DOSSIER D'ENQUÊTE PUBLIQUE

*Portant sur la modification n° 1 du Plan local
d'urbanisme de la commune d'Airvault (79600)*

*Pièce n°2 – Note de présentation du projet de modification n°1 du
PLU de la commune Airvault*

Mai 2026

Périmètre de l'espace boisé classé à conserver, protéger ou créer (art. L113-1 à 7) au sein de la zone Nc

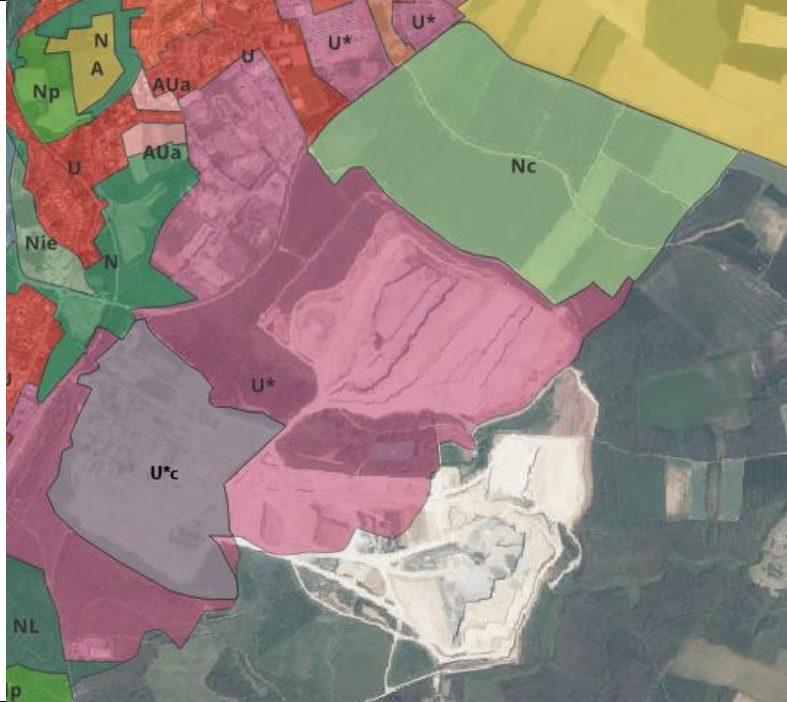
Dans cet avis, la MRAE a également exprimé un attendu, dans le cadre de cette modification, sur le classement du massif boisé longeant le ruisseau de la Gimelèse à l'intérieur de la zone Nc, en espace boisé à protéger au titre des articles L113-1 à L113-7 du Code de l'Urbanisme.

En réponse à la demande de la MRAE, le projet de modification n°1 du PLU a donc été enrichi, en y incluant un périmètre de 8,1 ha d'espace boisé classé au sein du zonage Nc.

Plan de zonage avant modification

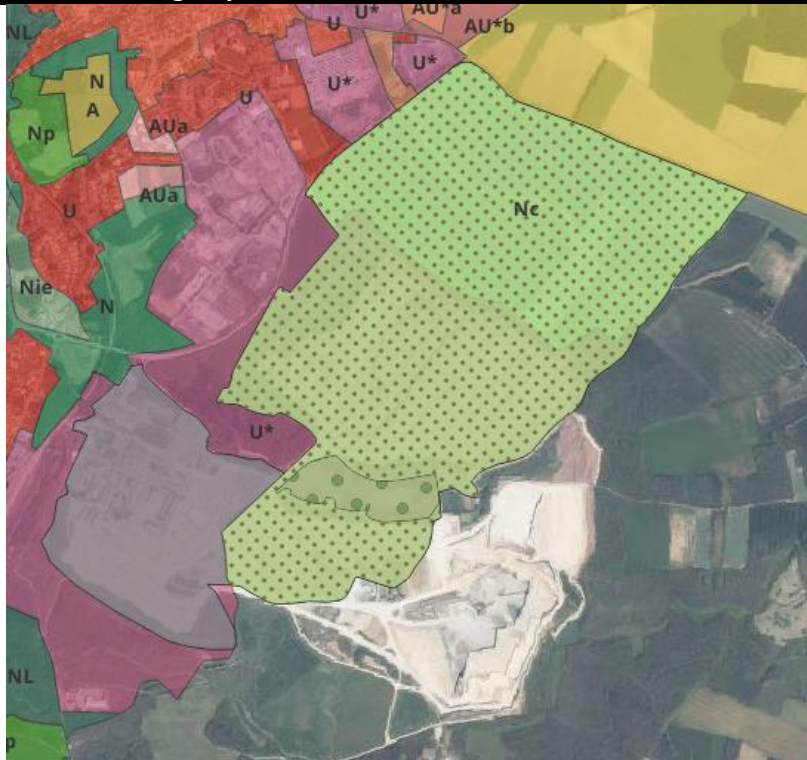
- Basculer en secteur Nc l'actuel secteur U* couvert par le périmètre autorisé d'exploitation de la carrière
Le projet de modification porte ainsi sur le classement de 112,85 ha d'espace de carrières en zone Urbaine à vocation économique (U*) en zone Naturelle carrière (Nc).
- Matérialiser une trame « Secteur protégé en raison de la richesse du sol ou du sous-sol » au titre de l'article R.151-34-2 sur le nouveau zonage Nc.
- Matérialiser une trame « espace boisé à conserver, à protéger ou à créer » au titre de l'article L113-1 à 7 du code de l'urbanisme, sur le massif boisé longeant le ruisseau de la Gimelèse à l'intérieur de la zone Nc.

Reclassement zone **U*** en zone **Nc** sur le périmètre d'autorisation carrière

création d'un secteur protégé en raison de la richesse du sol et du sous-sol au titre art R151-34-2 du Code de l'urbanisme

création d'un espace boisé classé à conserver, protéger ou créer au titre de l'art L113-1 à 7 du Code de l'urbanisme
